LuK Service Info

Part Nr. 230 0018 10 – 280/295mm TGU6

TB1041

Info: New design / Neues Design / Nouvelle conception / Nuevo diseño / Nuovo disegno / Nuovo segno

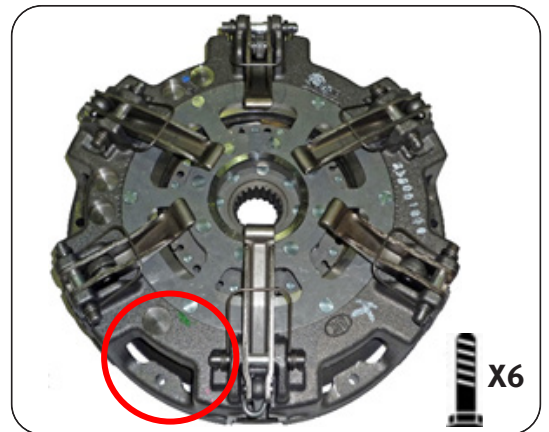
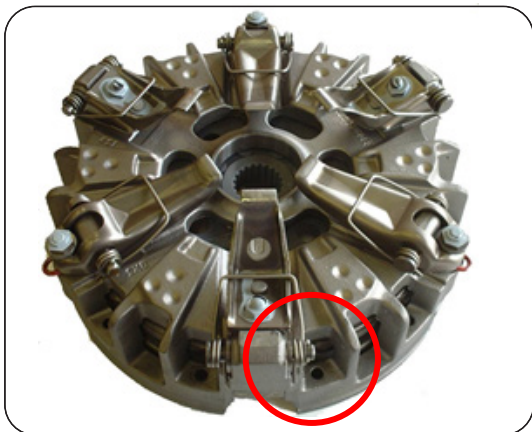
This new design utilises the latest clutch technology, using a vented housing for improved cooling and heat dispersal. Fully interchangeable with existing clutches with no modifications required to vehicle or flywheel. A new fixation bolt set 411 0033 11 6 x M8 x 1.25 x 45mm + Conical washer is supplied with new designs to accommodate the lower housing.
